改善箇所説明図

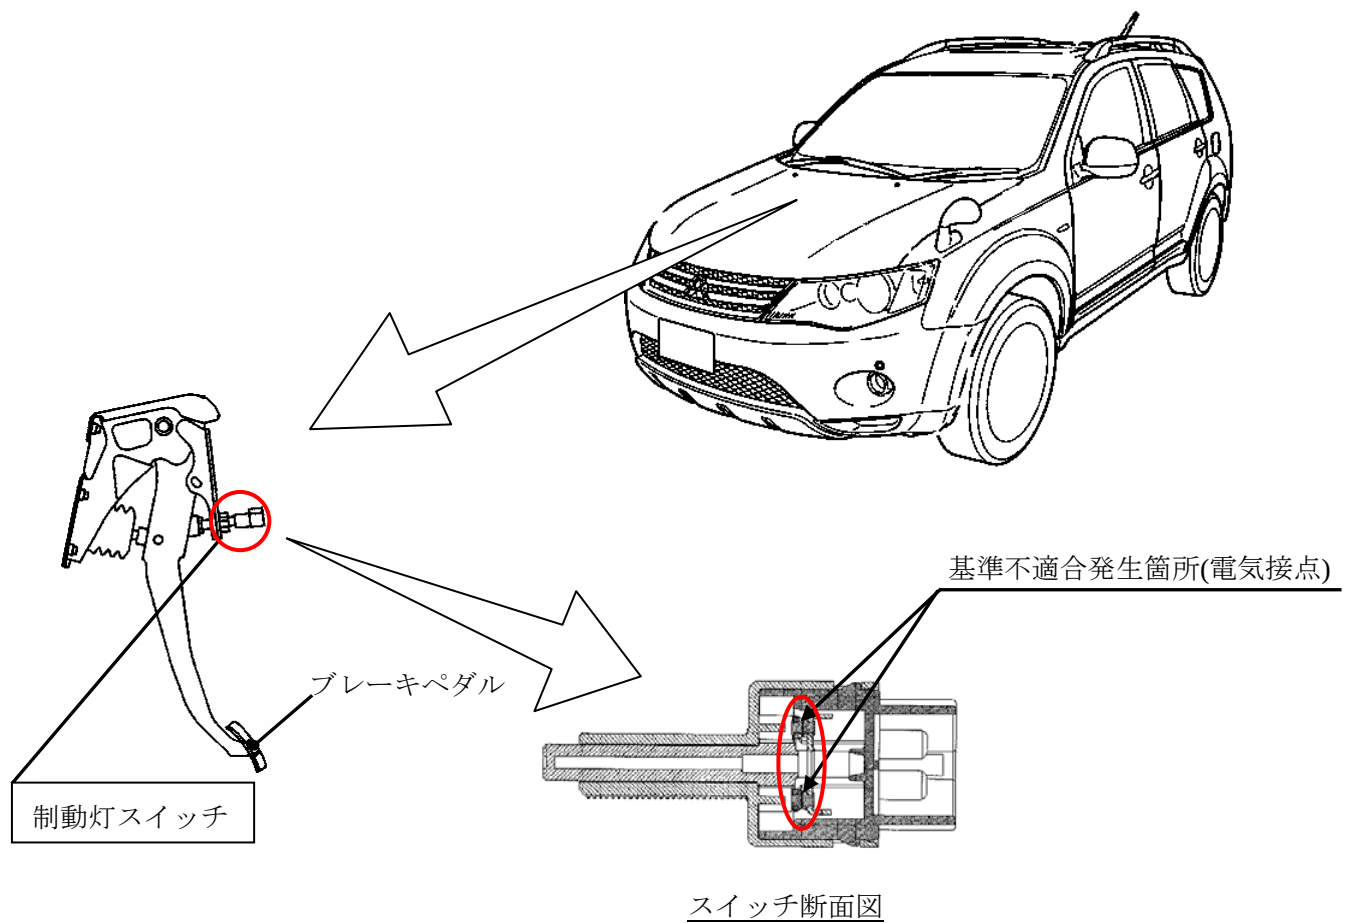
制動灯スイッチにおいて、絶縁性潤滑油が付着した作業用手袋で組み付け作業をしたため、微量な潤滑油成分がスイッチ接点部に浸入し、当該接点部に絶縁物が生成されることがある。そのため、当該接点部の電気抵抗が増大して導通不良となり、制動灯が点灯しなくなるおそれがある。なお、一部の車種において、制動灯が点灯しなくなった場合、シフトレバーがパーキング位置から動かなくなる事象も発生する。

全車両、制動灯スイッチを新品と交換する。

識別：フードヒンジ左側（助手席側）の下側ボルトの頭部に白または黄色でペイントを塗布する。
